改善箇所説明図

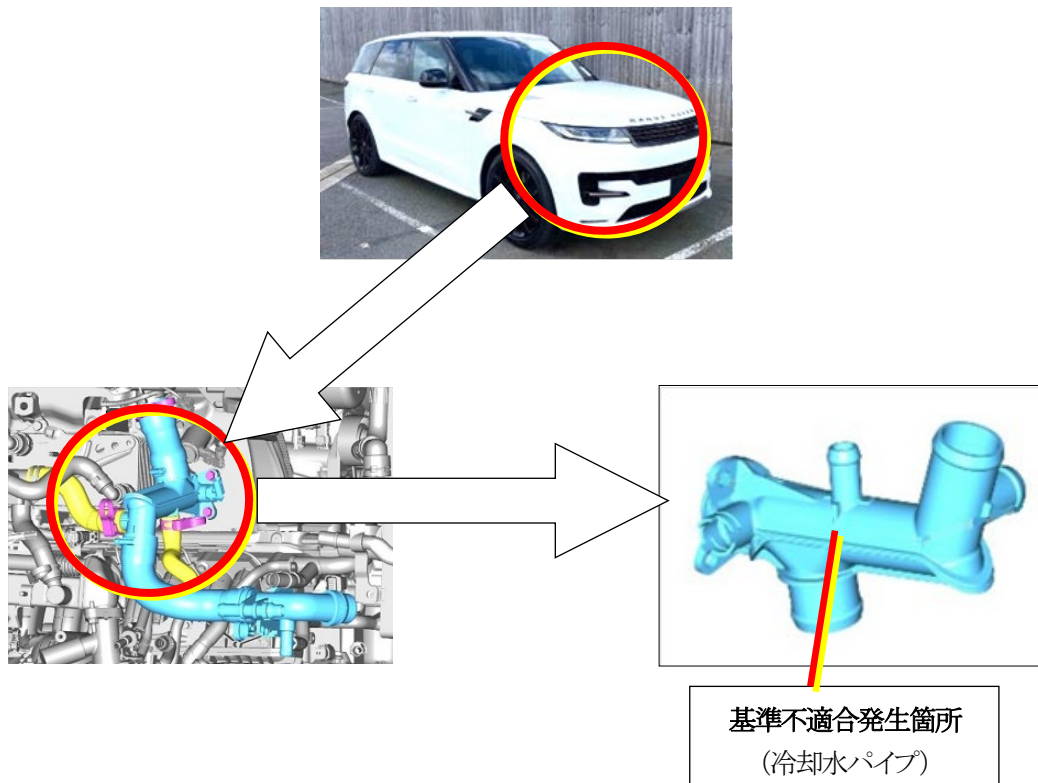
基準不適合発生箇所

原動機の冷却経路の一部である冷却水パイプにおいて、製造工程が不適切なため、パイプ接合部が溶接不良となっている。そのため、そのまま使用すると冷却水の圧力に耐えきれず、当該接合部から冷却水が漏れ、警告灯が点灯し、最悪の場合、オーバーヒートにより原動機が停止する。

改善の内容

全車両、冷却水パイプを良品に交換する。

識別：助手席ドアのボディ側下部、ドアヒンジボルトに銀ペイントを塗布する。
